AKT 809/NE

F091964

WHR04180

Lista

Tavole

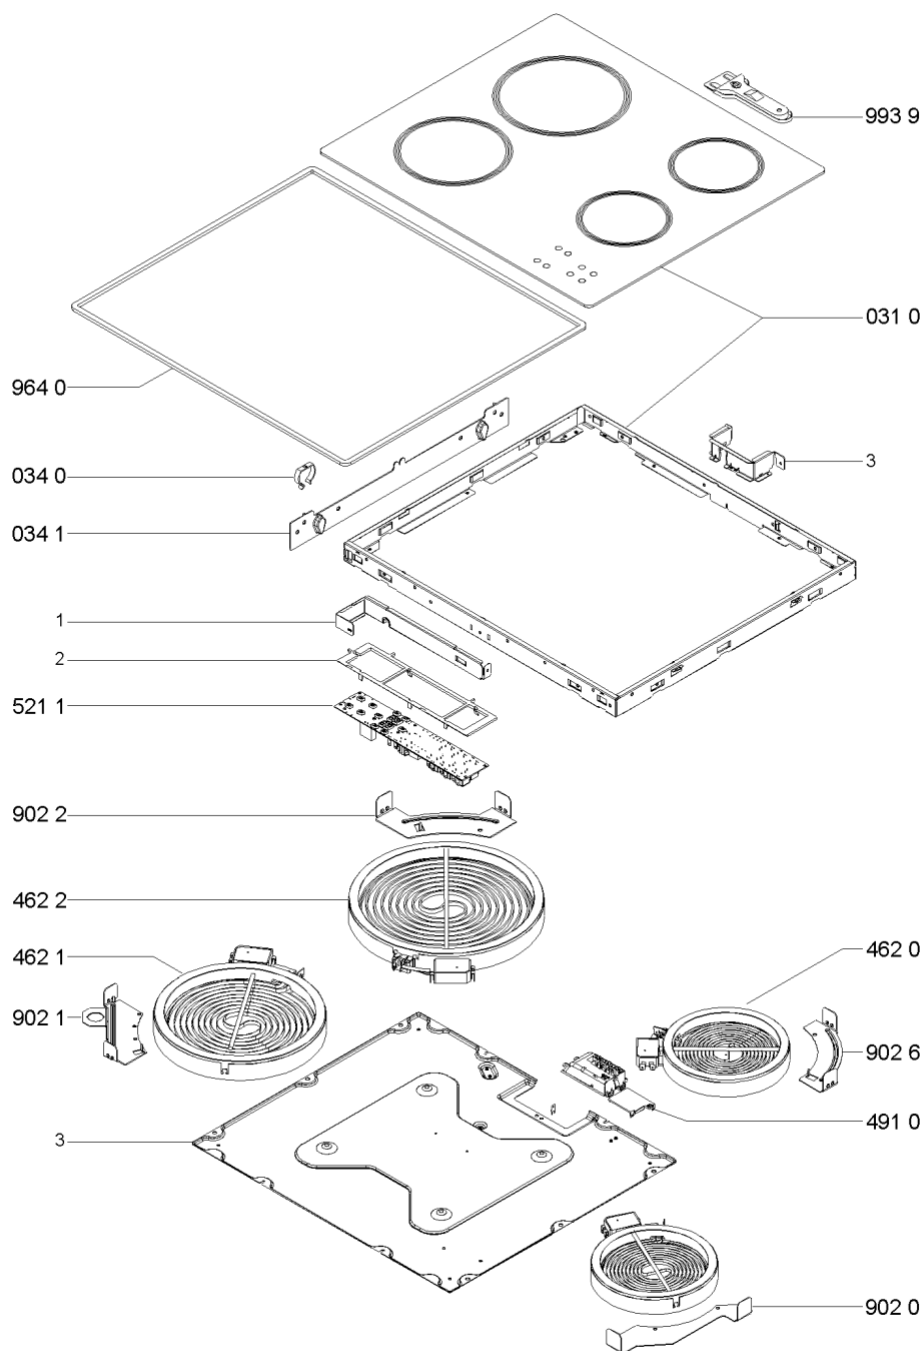
n1019e06: ELIMINATO FILTRO ANTIDISTURBO

Se è necessario sostituire l' Assieme Vetro su modelli con matricola antecedente al S/N 901934xxxxxx (2019/08/21) è necessario ordinare contemporaneamente il codice del nuovo Assieme Vetro e codice cablaggio completo + Filtro Antidisturbo Integrato, seguire le indicazioni riportate nel Technical Bulletin TB002574.

In caso di sostituzione del filtro antidisturbo o del cablaggio completo su modelli con matricola antecedente al S/N 901934xxxxxx (2019/08/21) è necessario ordinare il nuovo cablaggio completo + filtro antidisturbo integrato e il nuovo Assieme vetro; seguire le indicazioni riportate nel Technical Bulletin TB002574.
